RISPOSTE ALLA NOTA DEL MINISTERO PROT.DVA 2297 DEL 02-02-2017

QUADRO DI RIFERIMENTO PROGRAMMATICO

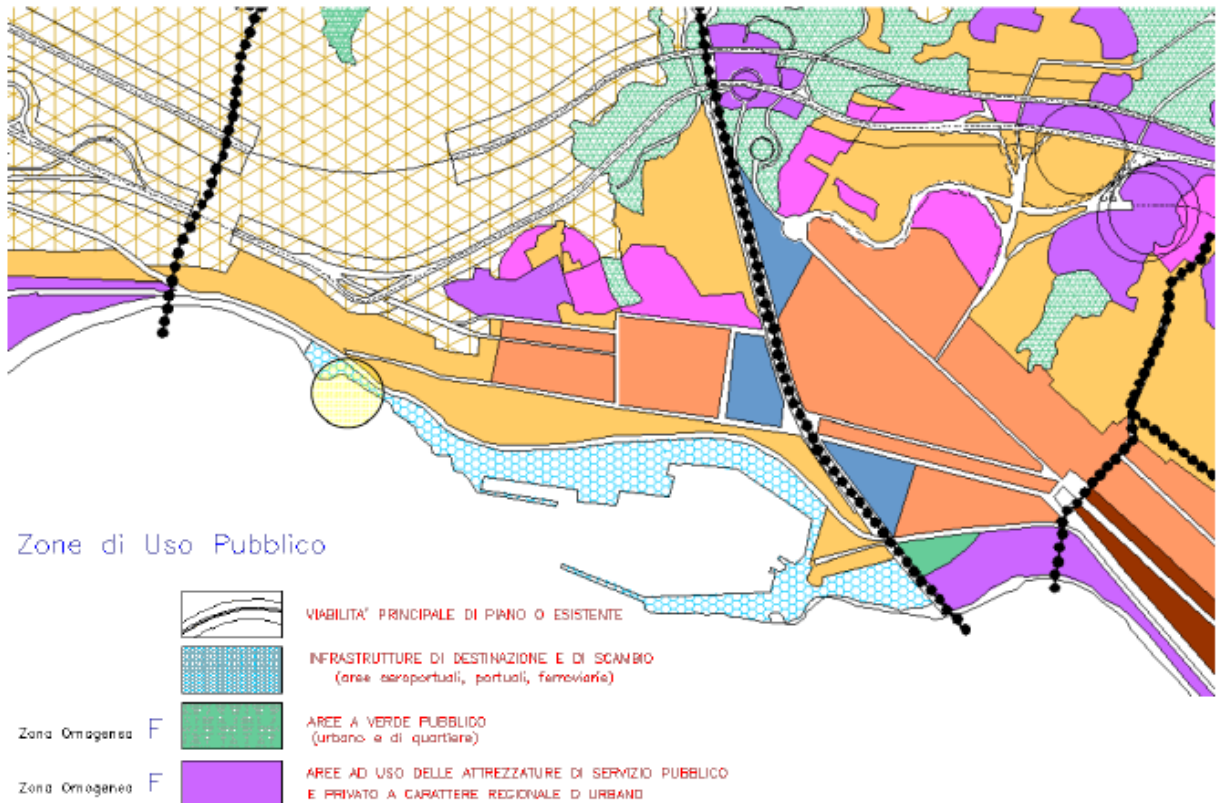
3) Approfondire l'iter di approvazione del progetto come autonoma struttura, anche se nell'ambito portuale, e indicare le linee di sviluppo e lo stato dell'iter di adozione del Piano Regolatore Portuale del Porto di Reggio Calabria;

L'area di intervento si inquadra in "zona bianca" ovvero destinata a future assegnazioni ed espansioni. L'iniziativa progettuale in oggetto, rappresentando un intervento di "trasformazione" della zona, comporta l'ottenimento di una serie di pareri ed autorizzazioni e coinvolgendo inoltre diversi Enti e/o amministrazioni.

La Capitaneria di Porto, essendo l'area confinante con "l'area portuale", e essendo in atto la redazione del Piano Regolatore del Porto, potrà iniziare le procedure per l'ampliamento dell'area portuale di Reggio Calabria. Anche in considerazione del fatto che la stessa è a tutti gli effetti sotto la sua giurisdizione in quanto esclusa dalla delega di cui al DPR 616/77.

Grafici 1 e 2

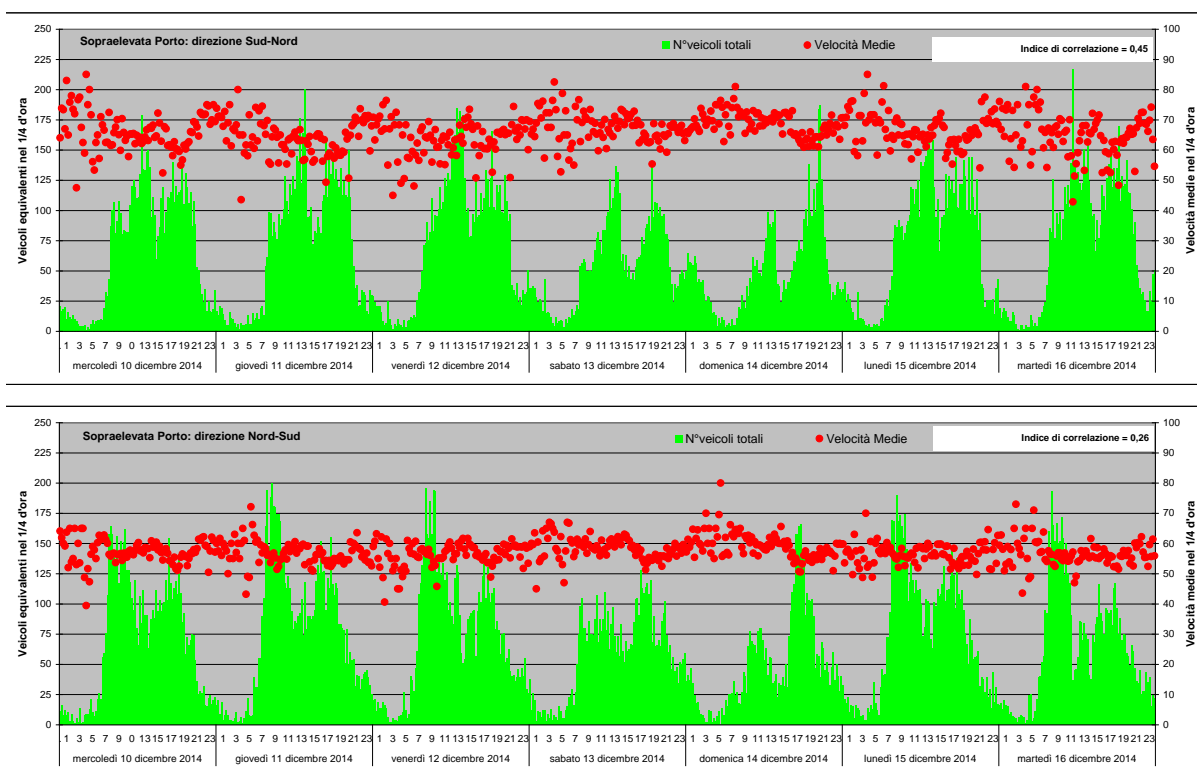
- 9.1) **Implementare la documentazione presentata sulle criticità e sulla suddivisione del traffico da e per Villa S. Giovanni, con uno studio del traffico che evidenzi i flussi di traffico attuali e di previsione sulle principali vie di comunicazione con il porto di Reggio Calabria, chiarendo l'incidenza dei volumi di traffico indotto dal progetto su tali vie.**

- 9.2) **Chiarire, in particolare, i dati di partenza per il calcolo del traffico attuale di 3.000 veicoli sull'autostrada nell'ora di punta e i dati per la stima del traffico aggiuntivo indotto dal progetto, tenuto conto che nella relazione, con riferimento alle criticità di Villa S. Giovanni si fa riferimento all'imbarco/sbarco di 6.500 veicoli (di cui 22% pesanti) nei giorni di "ordinaria punta" e di 16.000 veicoli/giorno nei giorni estivi di punta (di cui il 40% dovrebbe essere spostato su Reggio Calabria), mentre nel successivo studio di traffico si stima un traffico incrementale nel giorno di punta dell'ordine di 450 veicoli/giorno.**

Per l'analisi dello stato di fatto è stata realizzata una campagna di rilevazione che ha monitorato in continuo per 7 interi giorni consecutivi del mese di dicembre 2014 i flussi veicolari sulla Sopraelevata Porto, arteria stradale su cui si canalizzano tutti i flussi in arrivo e in partenza al/dal Terminal in progetto. La rilevazione è stata effettuata con tecnica strumentale di alta affidabilità (radar di tipo autostradale ad effetto doppler), che fornisce il numero dei transiti per tipo di veicolo (riconosciuto in base alla sua lunghezza) nell'unità di tempo (tarata sul minuto) e, per ognuno, la direzionalità e la velocità. Nei Grafici 1 e 2 sono riportate elaborazioni sintetiche dei flussi rilevati e delle relative velocità (valori per ¼ d'ora).

Alla rilevazione dei transiti è stata associata la rilevazione delle svolte in tutte le intersezioni per un campione di ore rappresentativo.

Dall'insieme dei dati forniti dalle rilevazioni emergono le seguenti principali indicazioni:

- **Il traffico giornaliero bidirezionale sulla Sopraelevata nel giorno ferialo (lunedì-venerdì) è dell'ordine di 13÷14.000 veicoli equivalenti (somma bidirezionale sulle 24 ore). E' un valore di contenuta dimensione rispetto all'alta capacità della strada. Nel fine settimana si riduce a circa 10.000 veicoli equivalenti.**

- **Il traffico orario di punta sulla Sopraelevata è dell'ordine di 1.100 veicoli equivalenti. E' un valore pari a circa il 30% della sua capacità nel tratto Nord e a circa il 15% nel tratto Sud.**

Grafici 3-5

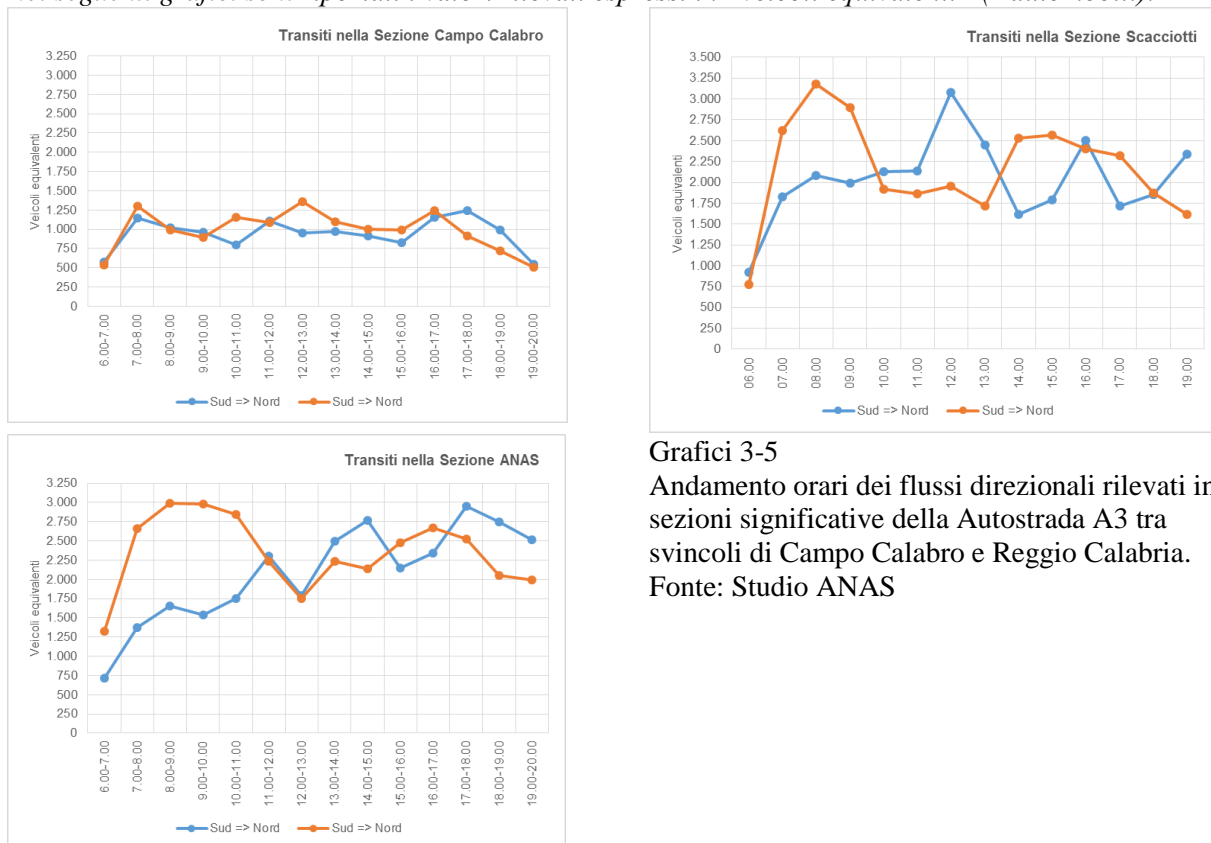
12) Approfondire la possibile attesa di effetti cumulativi tra il progetto e i lavori ANAS sull'autostrada evidenziati dalla Città di Reggio Calabria nelle osservazioni presentate.

Per rispondere alla richiesta è stata analizzata la "Relazione di Traffico" che è parte dello "Studio ANAS sul sistema stradale e autostradale, compreso tra svincoli di Campo Calabro e Reggio Calabria, Autostrada A3 lavori sovrappasso via Casa Savoia di Gallico - Km 438+000", cui già si è fatto riferimento al punto 9.2).

Nella Relazione sono descritte le indagini e le analisi sviluppate per la viabilità compresa tra lo svincolo di Campo Calabro e Reggio Calabria, con riferimento allo stato di fatto e al transitorio di effettuazione dei lavori di manutenzione straordinaria sull'Autostrada A3 Salerno – Reggio Calabria nel sovrappasso via Casa Savoia di Gallico (ex SS184 delle Gambarie) al Km 438+000 dell'ASR, la cui durata è stimata dallo Studio in 4 mesi.

Per valutare lo stato di fatto sono stati condotti rilievi di traffico nel periodo 15-25 gennaio 2015 dalle ore 06.00 alle ore 20.00 in 3 sezioni significative:

Nei seguenti grafici sono riportati i valori rilevati espressi in "veicoli equivalenti" (=automobili).

Andamento orari dei flussi direzionali rilevati in 3 sezioni significative della Autostrada A3 tra svincoli di Campo Calabro e Reggio Calabria. Fonte: Studio ANAS
